**განმარტებითი ბარათი**

გთხოვთ შეითანხმოთ კორექტირებული პროექტი. აქამდე შეთანხმებული პროექტის მიხედვით (ბრძანება № 7319827, AR11061311) ფასადის გასწვრივ უნდა გაჭრილიყო მიწა და ჩაგვესხა ბეტონი მთელი ფასადის სიგრძეზე, რაც გამოიწვევდა პარკის შუაგულში გადათხრილ მიწას, სამშენებლო ნაგავს სამუშაოების პერიოდში, რაც მიზანშეწონილად არ მივიჩნიეთ.

დოკუმენტი №7218690

01.18.03.003.006
ტრავერტინის ფილები
საპროექტო არეალი
01.18.03.003.022
1 (2)
ტრავერტინის ფილები

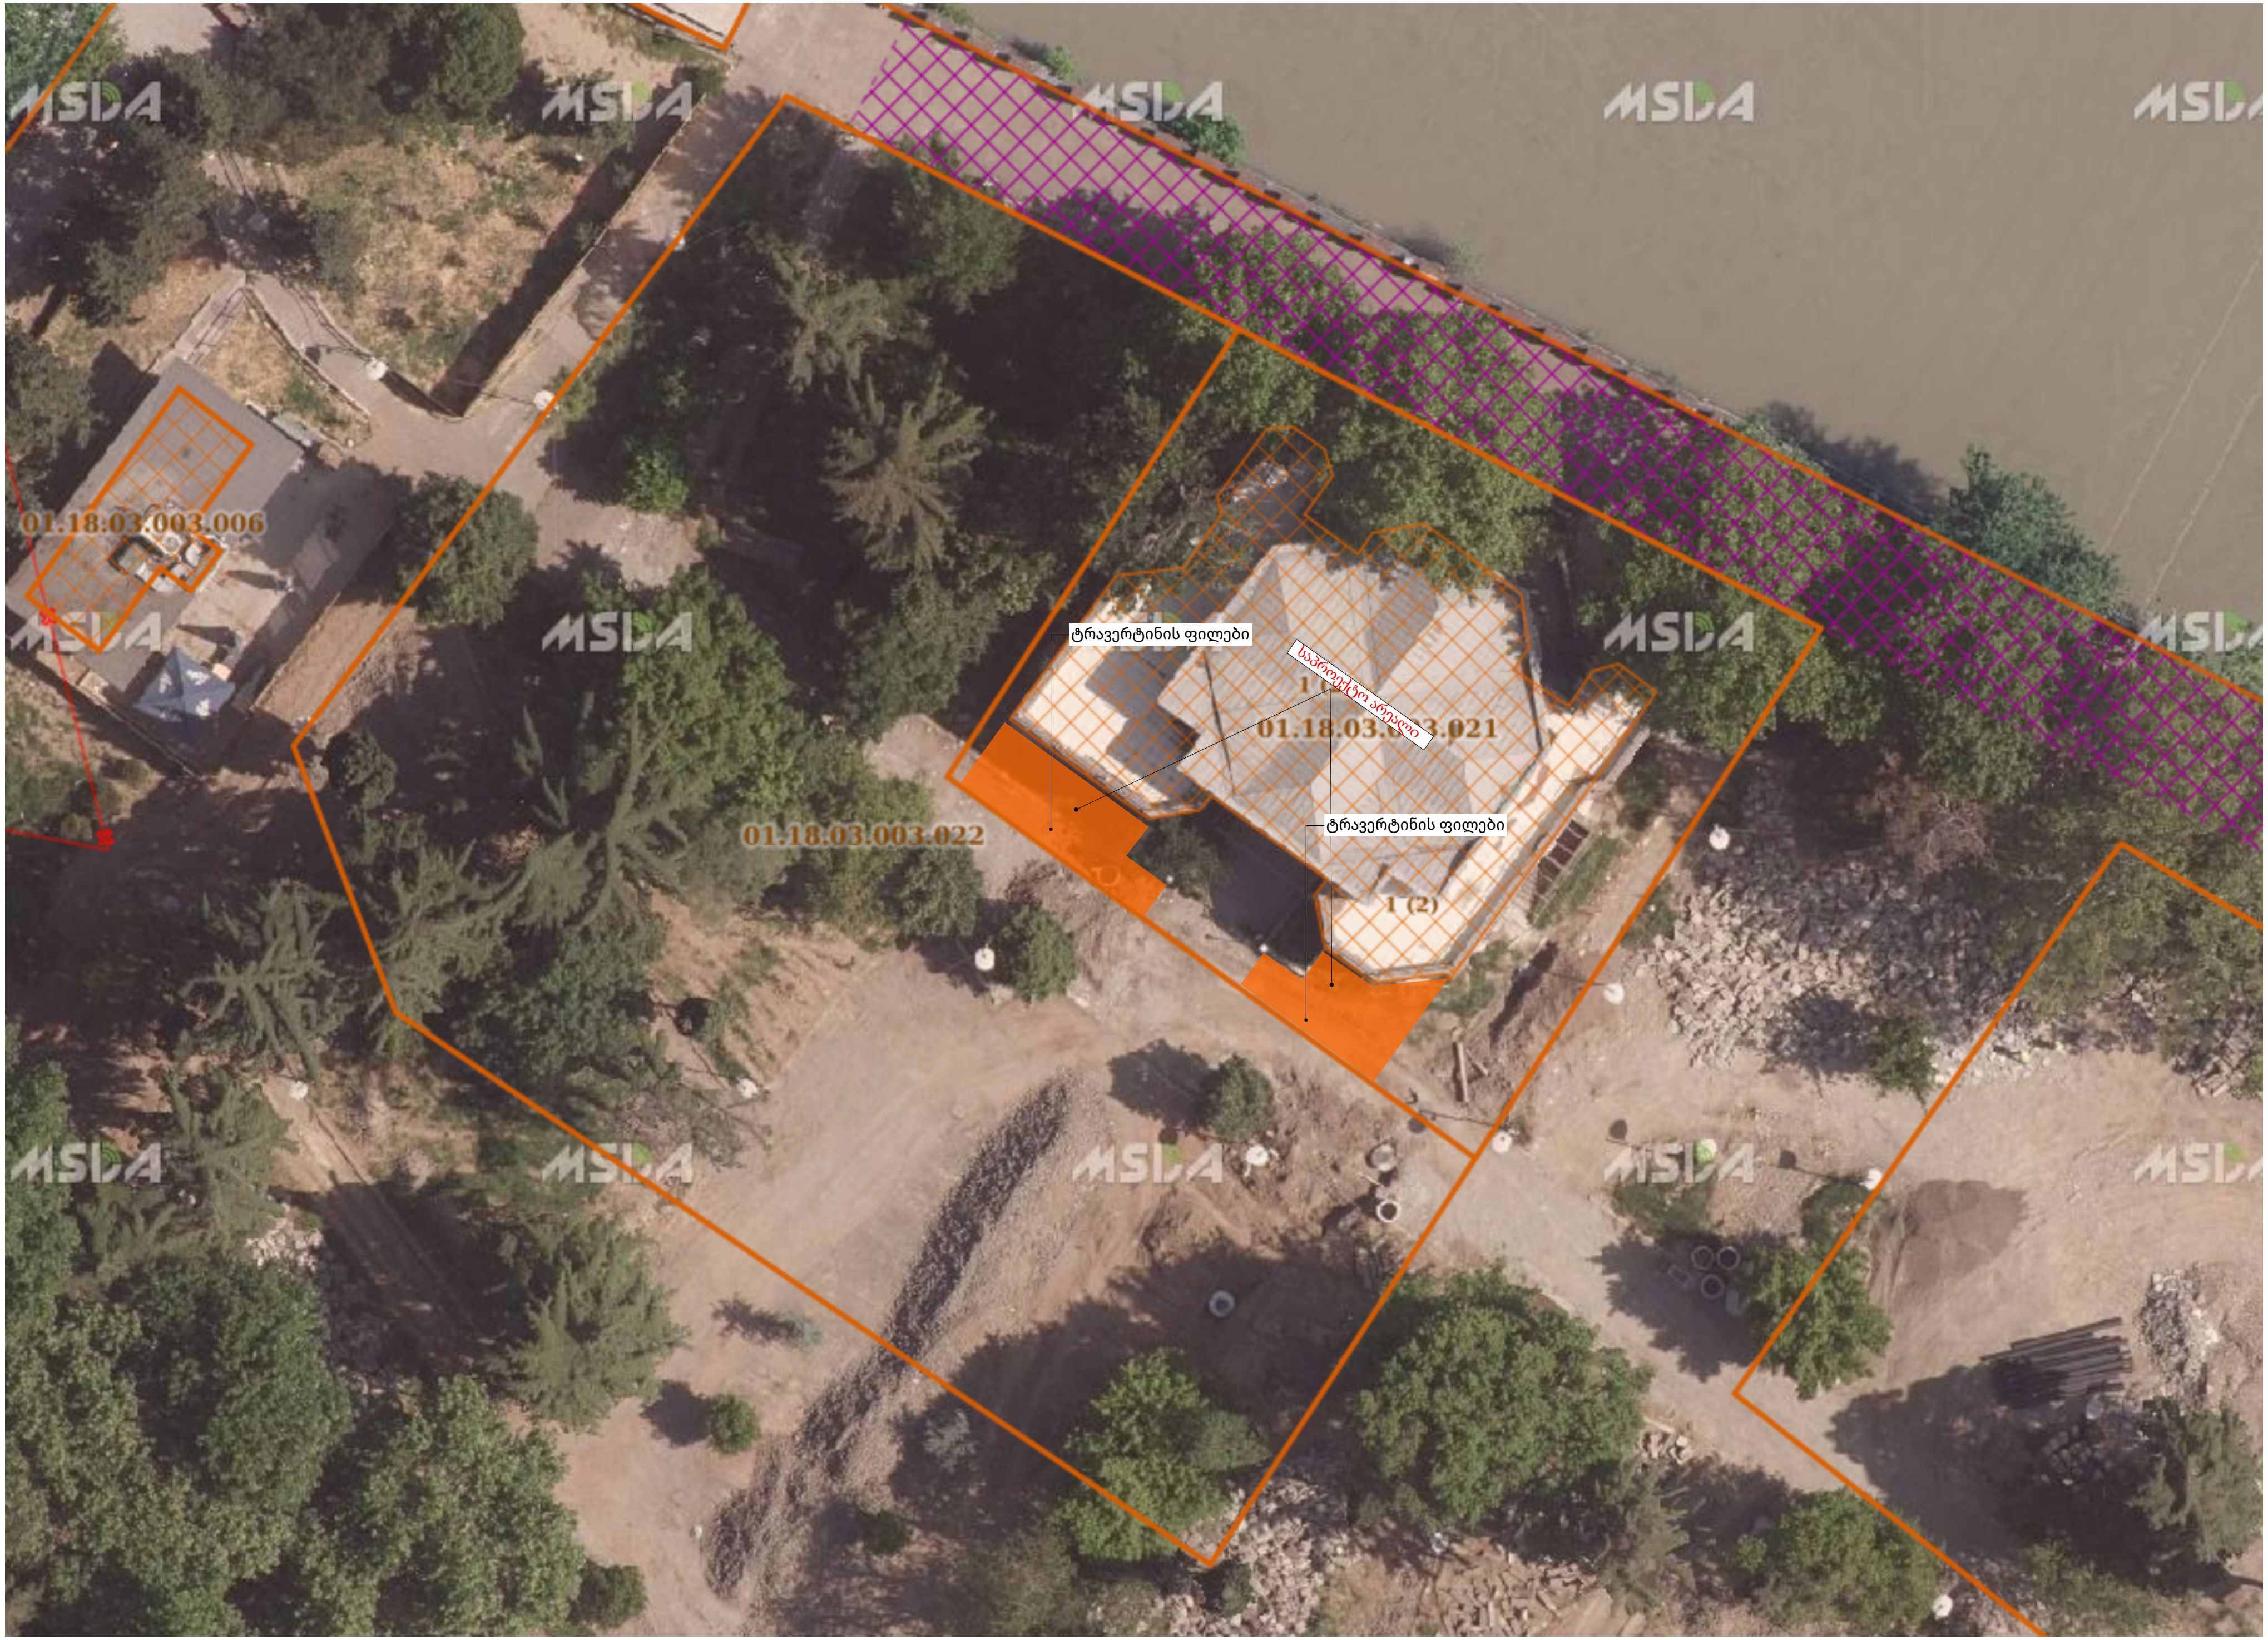
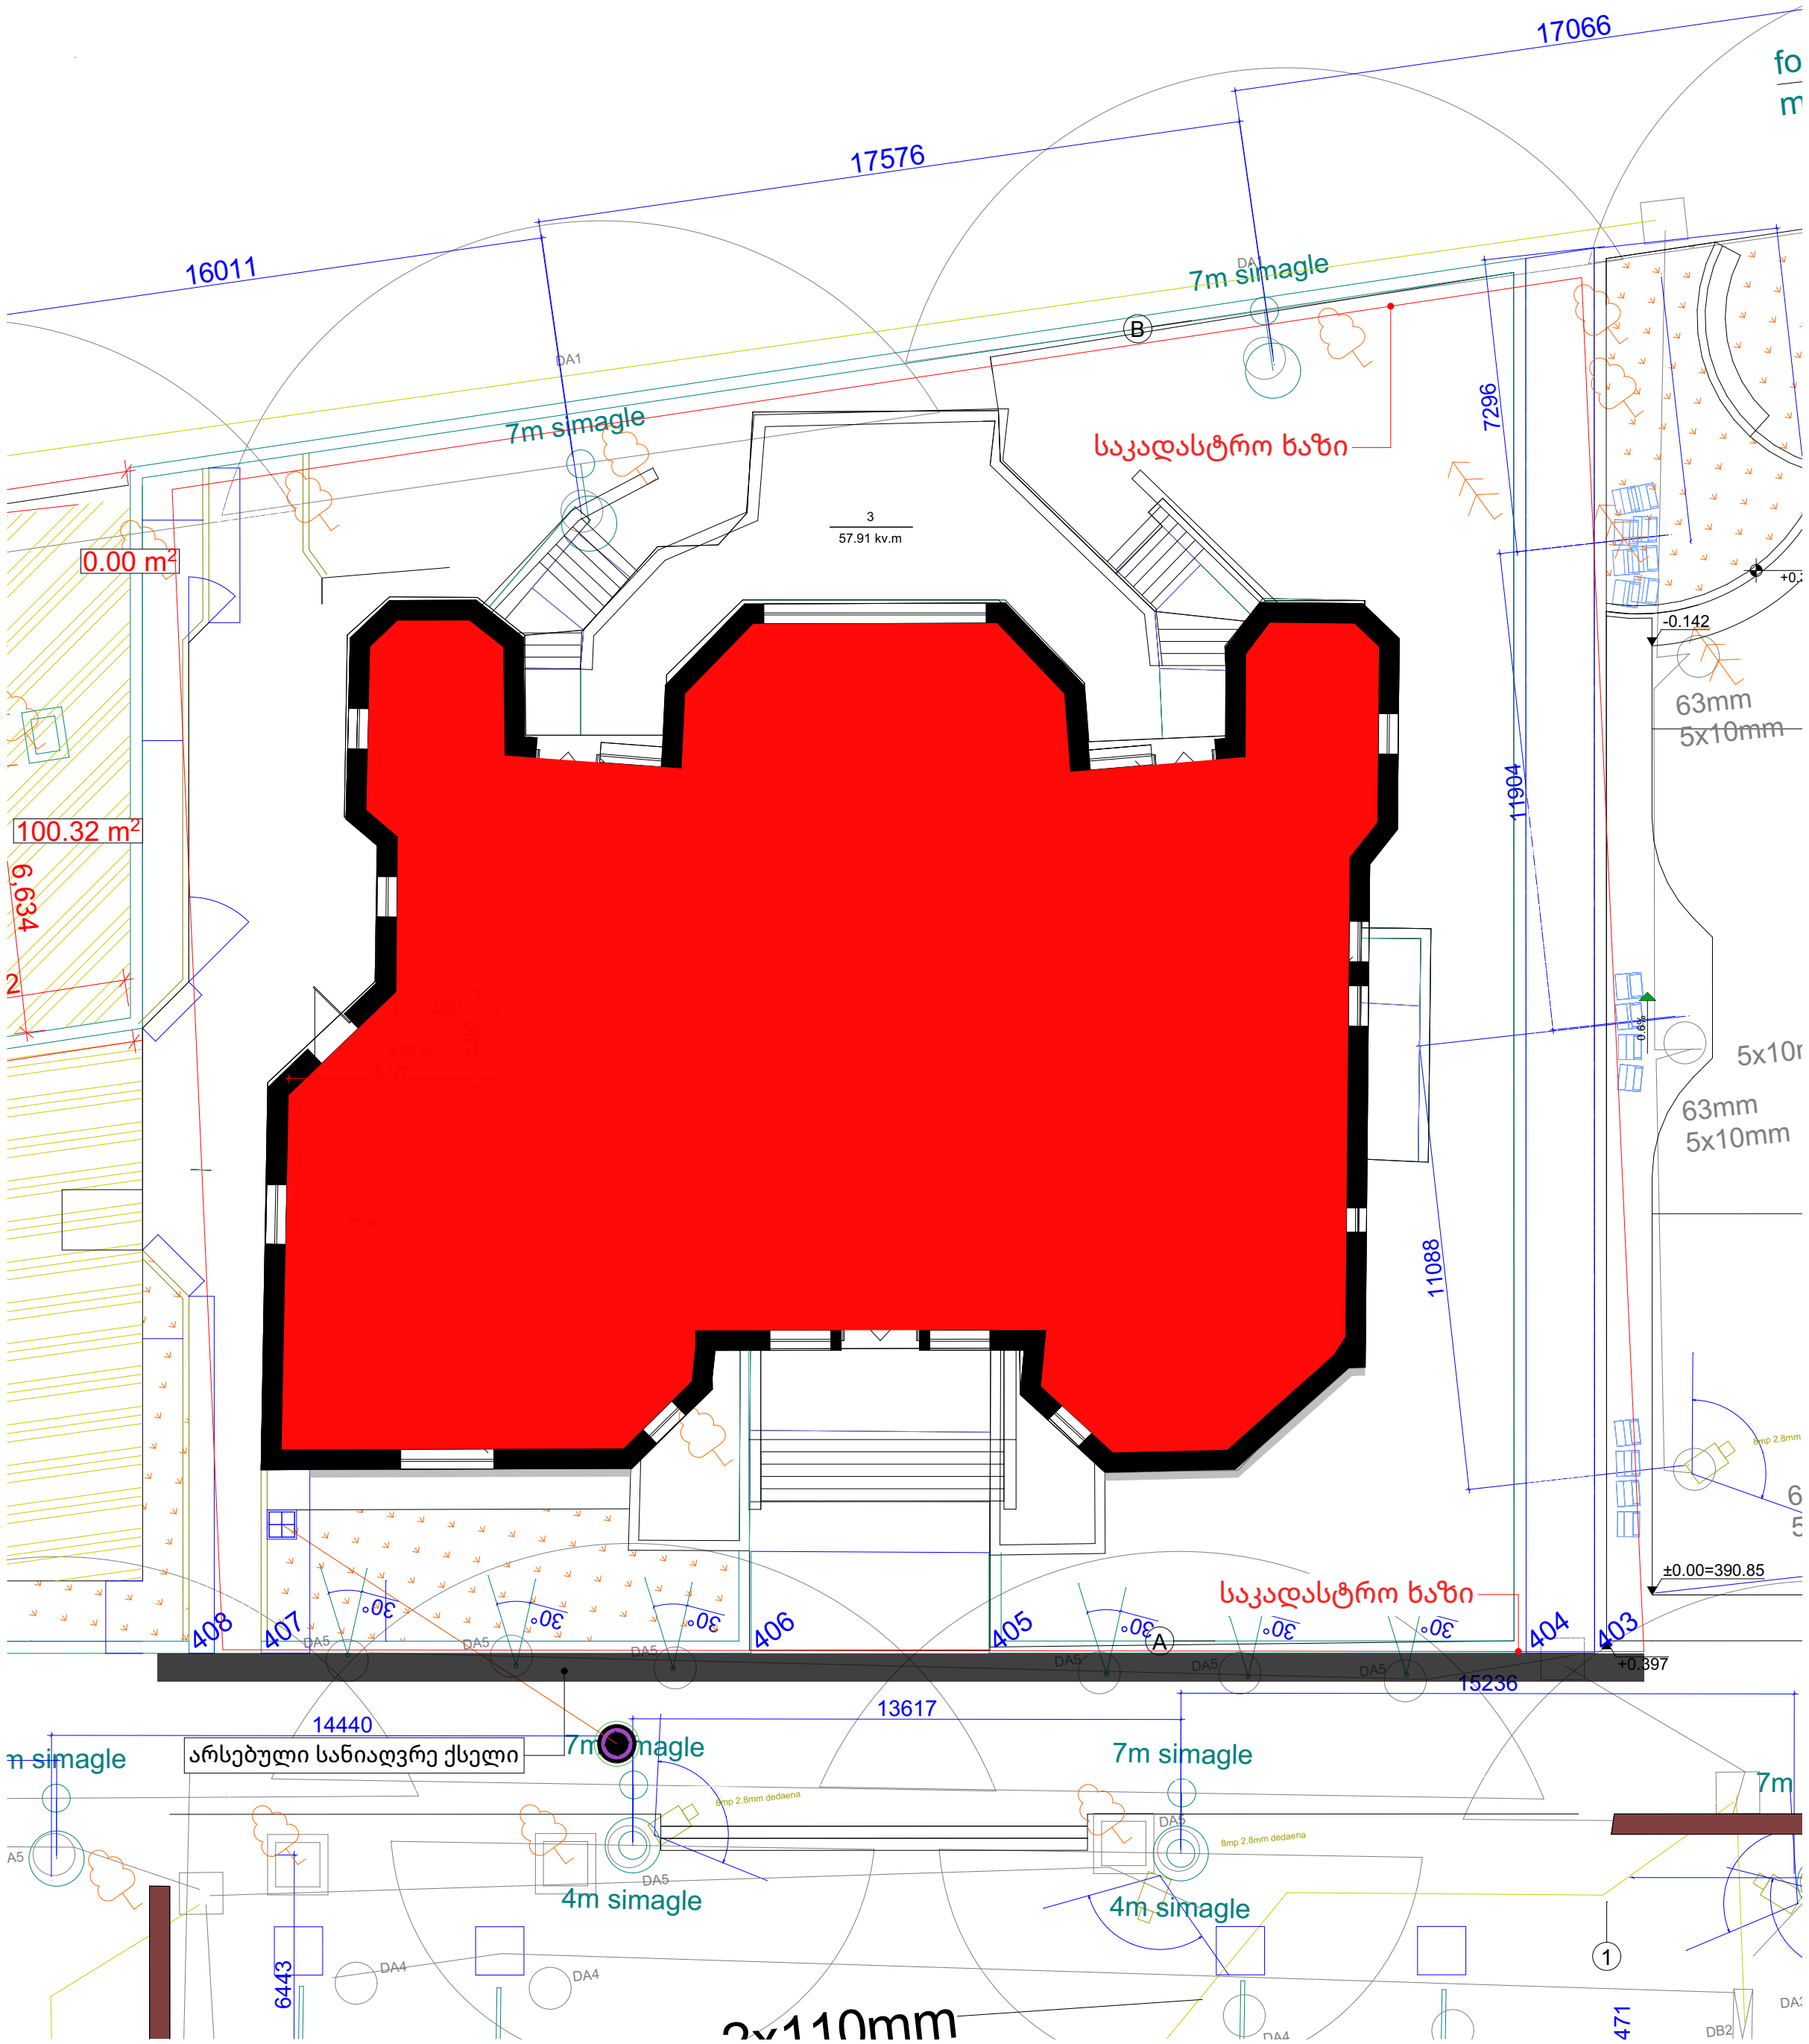
კორექტირებული პროექტის მიხედვით გთავაზობთ გონივრულ ალტერნატივას, კერძოდ მიწის ყოველგვარი ამოთხრის და მაშტაბური სამუშაოების ჩატარების ნაცვლად ფასადის გასწვრივ ბეტონის ჩასხმის ნაცვლად, ტერიტორიაზე დავაგებთ იდენტურ ტრავერტინის ქვას, რომელიც საფეხმავლო გზაზეა გამოყენებული. აღნიშნული გადაწყვეტა რეკომენდირებული იყო საბჭოს გადაწყვეტილებით (დოკუმენტი №7218690, განაცხადი №AR11052633).

ამჟამად ფასადის გასწვრივ მიწაზე მუდმივად ხდება ნალექისგან გამოწვეული წყლების კონცენტირება, რომელიც ილექება მიწაში და შემდგომ შედის შენობის სარდაფში და აზიანებს მას. გარდა დაზიანებისა ასევე აჩენს სოკოს დავაადებას კედლებზე რაც ჯანმრთელობისთვის სახიფათოა. ყოველი წვიმის შემდგომ გუბეები დგას და ტალახდება მოცემული მიწის ტერიტორია.

ტრავერტინის ფილების დაგებით მივაღწევთ იმ შედეგს, რომ აღარ მოხდება წვიმისგან გუბეების დაყენება და ატალახება ტერიტორიის და შესაბამისად შენობის სარდაფიც იქნება დაცული დატბორვისგან.

- სასურველია თქვენი ტერიტორია იგივე ტიპის ფილებით მოაპირკეთოთ, როგორიც უკვე არის ბაღში გამოყენებული, რომ არ მივიღოთ ცუდი შედეგი.

- სადრენაჟე სისტემის მოწყობა შესაძლებელია, თუმცა არ არის სასურველი მისი ამგვარი მოპირკეთება.
